改善箇所説明図

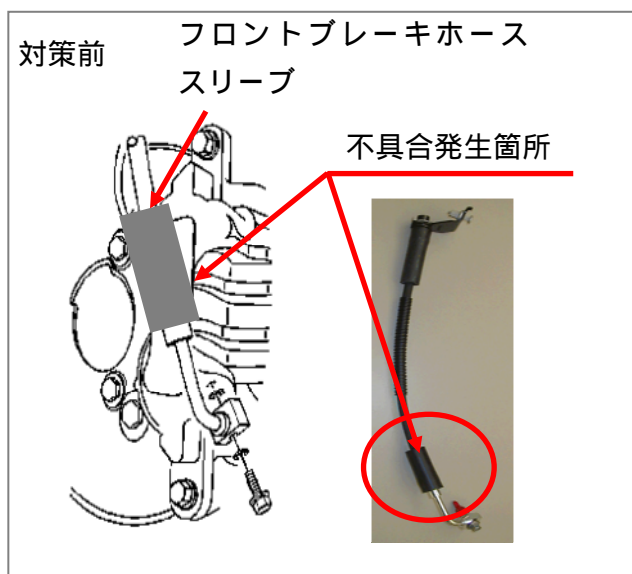
フロントブレーキホースに備えられたスリーブの形状が不適切なため、融雪剤等がスリーブ内に堆積し、当該ホースの金属接続部が腐食することがある。そのままの状態で使用を続けると、腐食が進行し、ブレーキ操作時にブレーキ液が漏れ、最悪の場合、制動停止距離が長くなるおそれがある。

全車両、フロントブレーキホースを対策品と交換する。

識別方法：左側ストラットタワー部に黄色ペイントを塗布する。
